Brno, Jugoslávská - rekonstrukce kanalizace a vodovodu

Rekapitulace změnových listů**Název díla:** Brno, Jugoslávská – rekonstrukce kanalizace a vodovodu**Změnové listy:**

Změnový list č. 1

Příloha č. 1 – Popis změny č. 1**Změnač.1 – Zkrácení "stoky B"**

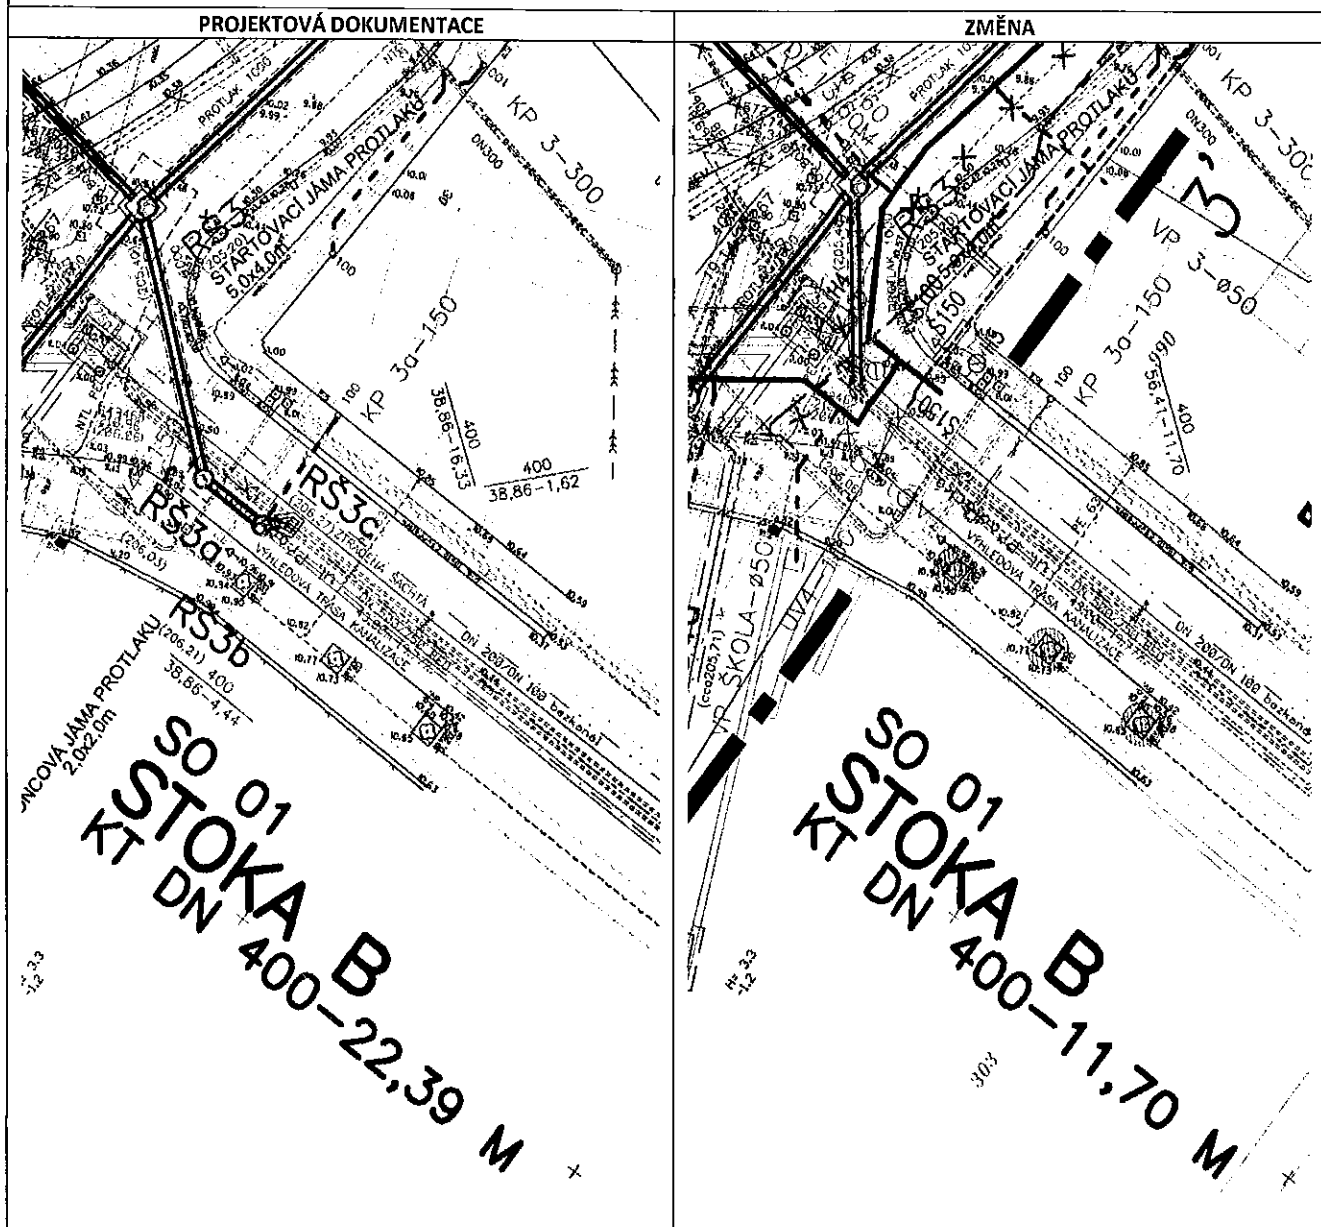
Z důvodu koordinace objízdných tras akcí „Brno, Jugoslávská – rekonstrukce kanalizace a vodovodu“ a „Brno, Francouzská – rekonstrukce kanalizace a vodovodu“ musí zůstat ulice Přadlácká nepřetržitě průjezdná v době realizace obou staveb.

Šachty RŠ3a, RŠ3b a RŠ3c umístěné v ul. Přadlácká není možné provést za plného dopravního provozu. Z tohoto důvodu byla upravena trasa a délka "stoky B" KT DN400 v ul. Přadlácká. Protlak z šachty RŠ3 byl napojen do stávající šachty v ul. Přadlácké. Uvedenou změnou došlo ke zkrácení "stoky B" z původních 22,39 m na 11,7 m - tj. **zkrácení o 10,69 m**. Původně vyprojektované revizní šachty RŠ3a, RŠ3b a RŠ3c; uliční vpust' UV4-150 a dešťový svod KP3a-150 se nerealizovaly. Stávající revizní šachta v ul. Přadlácká byla stavebně opravena včetně nových stupadel.

KP3 - 300

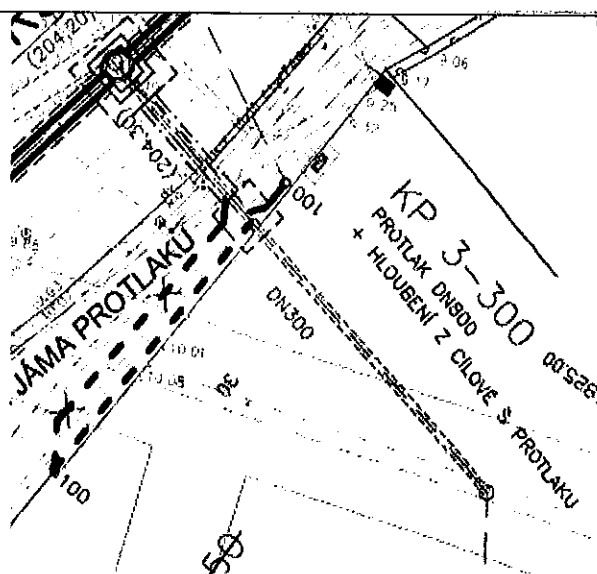
PROJEKTOVÁ DOKUMENTACE	ZMĚNA
Otevřený výkop	Protlak DN800, délka 5,5 m
KP3 – dl. 8,25 m	
KP3 _{dešťová} – dl. 13,16 m	Bez změny
KP3 _{dešťová} – dl. 2,13 m	Bez změny
	Š KP3 – rozměr (2*1,5*4,5); 209,55-205,05=4,5m

KP3a – 150 – neprováděla se	
PROJEKTOVÁ DOKUMENTACE	ZMĚNA
Otevřený výkop	Přípojka se neprováděla. Viz. změna stoky B.
KP3a – dl. 7,96 m

KP7 - 300	
PROJEKTOVÁ DOKUMENTACE	ZMĚNA
Otevřený výkop	Štola 1200/1700; délka 4,8 m
KP7 – dl. 5,7 m	
RŠ4 – rozměry (1,95*1,95)	
TŠ4 – rozměry (3,25*3,25)

KP9a - 200

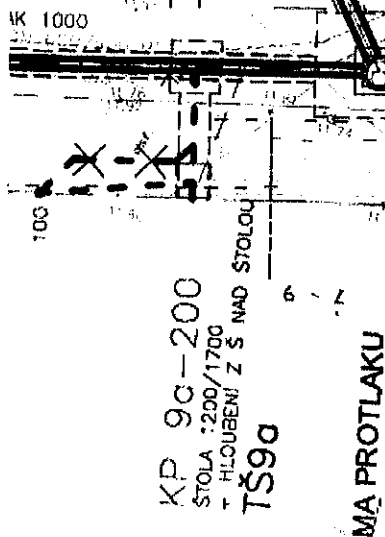
PROJEKTOVÁ DOKUMENTACE	ZMĚNA
Otevřený výkop	- štola 1200/1700; délka 5,0 m - hloubení z šachty nad štolou
KP9a – dl. 5,04 m	
KP9a _{dešťová} – dl. 6,88 m	Bez změny
	TŠ 9a – rozměr (2*2*5,7); 211,67-206,04=5,7m

KP9b - 200

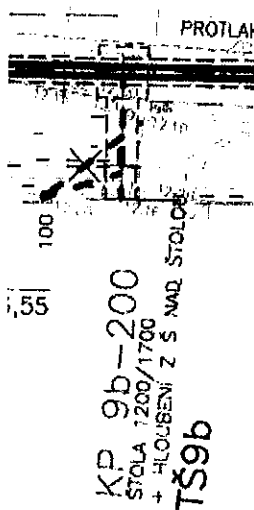
PROJEKTOVÁ DOKUMENTACE	ZMĚNA
Otevřený výkop	- štola 1200/1700; délka 5,0 m - hloubení z šachty nad štolou
KP9b – dl. 4,9 m	
KP9b _{dešťová} – dl. 2,54 m	Bez změny
	TŠ 9b – rozměr (2*2*5,7); 211,95-206,27=5,7m

KP9c - 300

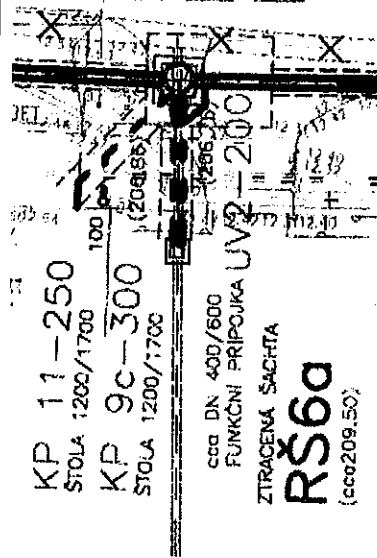
PROJEKTOVÁ DOKUMENTACE	ZMĚNA
Otevřený výkop	Štola 1200/1700, délka 5,9 m
KP9c – DN300, dl. 7,0 m

KP11 - 250

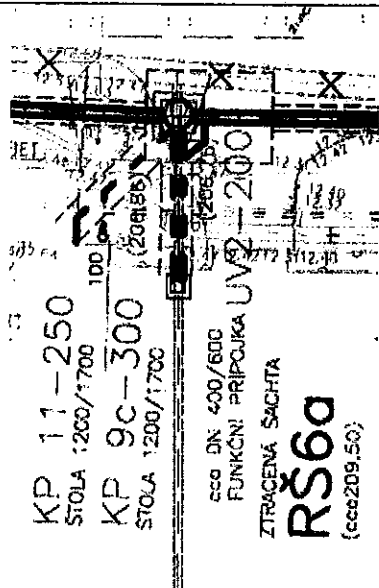
PROJEKTOVÁ DOKUMENTACE	ZMĚNA
Otevřený výkop	Štola 1200/1700, délka 4,9 m
KP11 – DN250, dl. 6,6 m	
KP11 _{dešťová} – dl. 2,0 m	Bez změny

KP13a - 200	
PROJEKTOVÁ DOKUMENTACE	ZMĚNA
Otevřený výkop	Štola 1200/1700, délka 5,0 m
KP13a – DN200, dl. 5,02 m	
	TŠ 13a – rozměr (4,0*2,0*6,0)

KP13b - 150	
PROJEKTOVÁ DOKUMENTACE	ZMĚNA
Otevřený výkop	Přepojeno přes šachtu nad štolou
KP13b – DN200, dl. 4,73 m	Změna délky na 2,83 m (o 40 % kratší)

KP15 - 200	
PROJEKTOVÁ DOKUMENTACE	ZMĚNA
Otevřený výkop	Štola 1200/1700; délka 4,5 m
KP15 – DN200, dl. 4,9 m	
KP15 _{dešťová} – dl. 2,34 m	Bez změny
Plastová šachta Š15	Šachta se neprováděla
	TŠ 15 – rozměr (3,0*2,0*6,0)

KP17 - 200	
PROJEKTOVÁ DOKUMENTACE	ZMĚNA
Otevřený výkop	Štola 1200/1700; délka 5,0 m
KP17 – DN200, dl. 4,91 m	
KP17 _{dešťová} – dl. 6,45 m	Změna délky na 2,26 m (o 65 % kratší)
Plastová šachta Š46	Šachta se neprováděla
	TŠ 17 – rozměr (2,0*2,0*6,0)

KPM 46 – 150/200

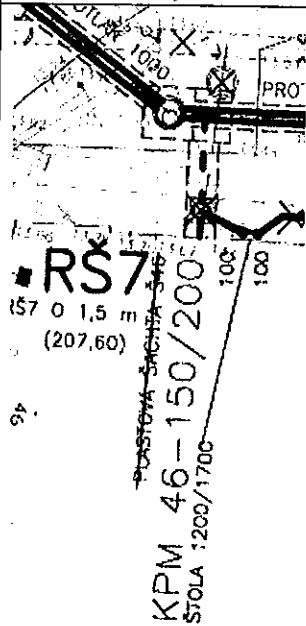
PROJEKTOVÁ DOKUMENTACE	ZMĚNA
Otevřený výkop	Štola 1200/1700; délka 4,9 m
KPM 46 – DN150/200, dl. 4,68 m	
KPM 46 _{dešťová} – dl. 1,9 m	Bez změny
	Rozšíření šachty RŠ7 – rozměr (2,0*1,5*6,4)

DPMB1 - 150

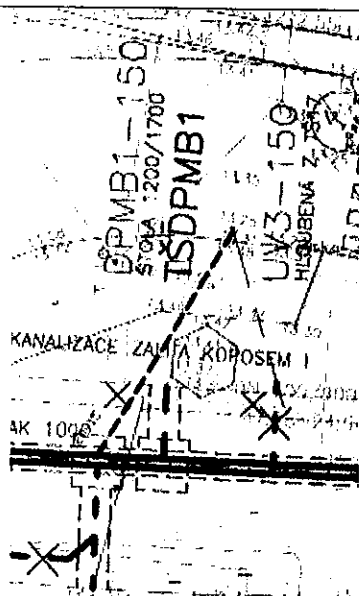
PROJEKTOVÁ DOKUMENTACE	ZMĚNA
Otevřený výkop	Štola 1200/1700; délka 2,0 m
DPMB1 – DN150, dl. 3,0 m	
	TŠ DPMB1 – rozměr (2,0*2,0*6,0)

DPMB2 - 150	
PROJEKTOVÁ DOKUMENTACE	ZMĚNA
Otevřený výkop	Přepojeno přes TŠ 13a
DPMB2 – DN150, dl. 10,80 m

DPMB3 - 150	
PROJEKTOVÁ DOKUMENTACE	ZMĚNA
Otevřený výkop	Štola 1200/1700; délka 2,0 m
DPMB3 – DN150, dl. 4,5 m

KPT - 150

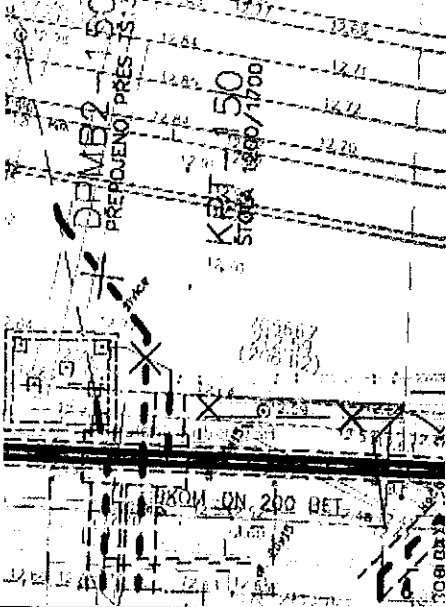
PROJEKTOVÁ DOKUMENTACE	ZMĚNA
Otevřený výkop	Štola 1200/1700; délka 2,0 m
KPT – DN150, dl. 2,5 m

UV3 - 150

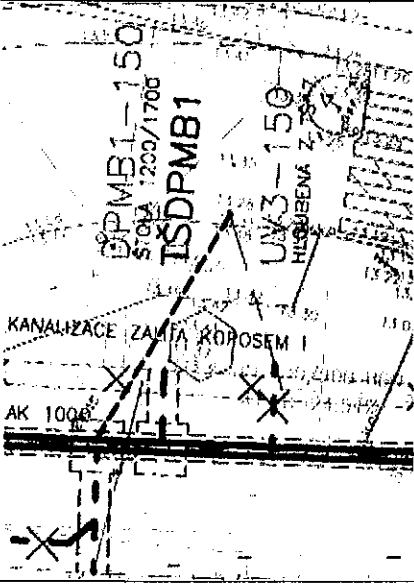
PROJEKTOVÁ DOKUMENTACE	ZMĚNA
Otevřený výkop	Štola 1200/1700
UV3 – DN150, dl. 3,3 m	Z důvodu omezeného prostoru musela být UV1 vybudovaná za "kioskem". - nová délka 10,0 m

KP13-dešť.

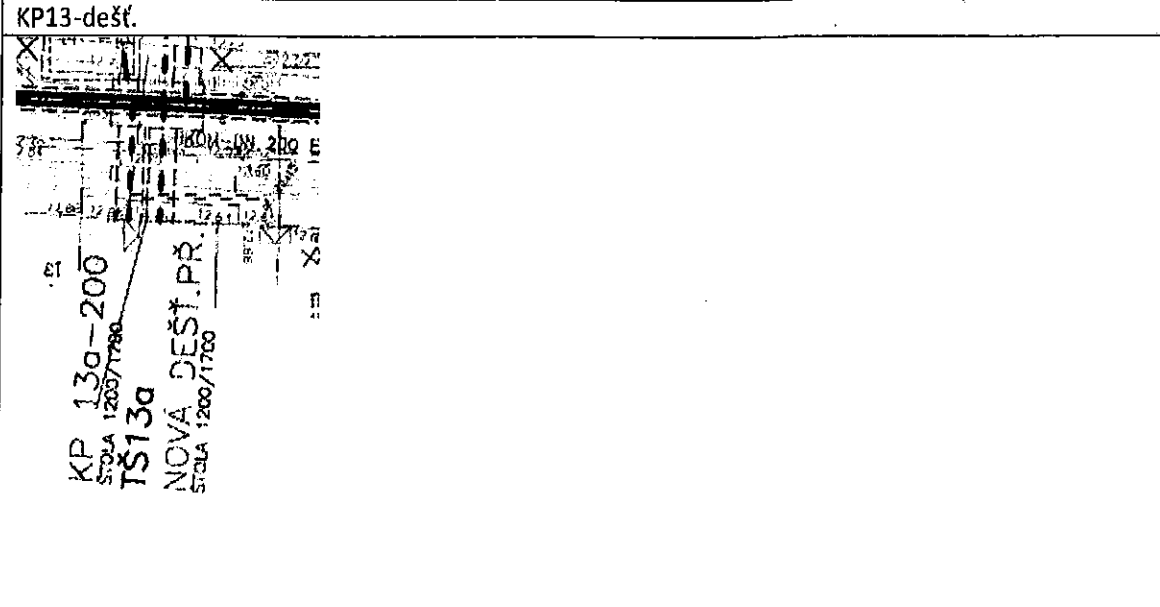
PROJEKTOVÁ DOKUMENTACE	ZMĚNA
Nebyla součástí PD	Štola 1200/1700, délka 5,0 m
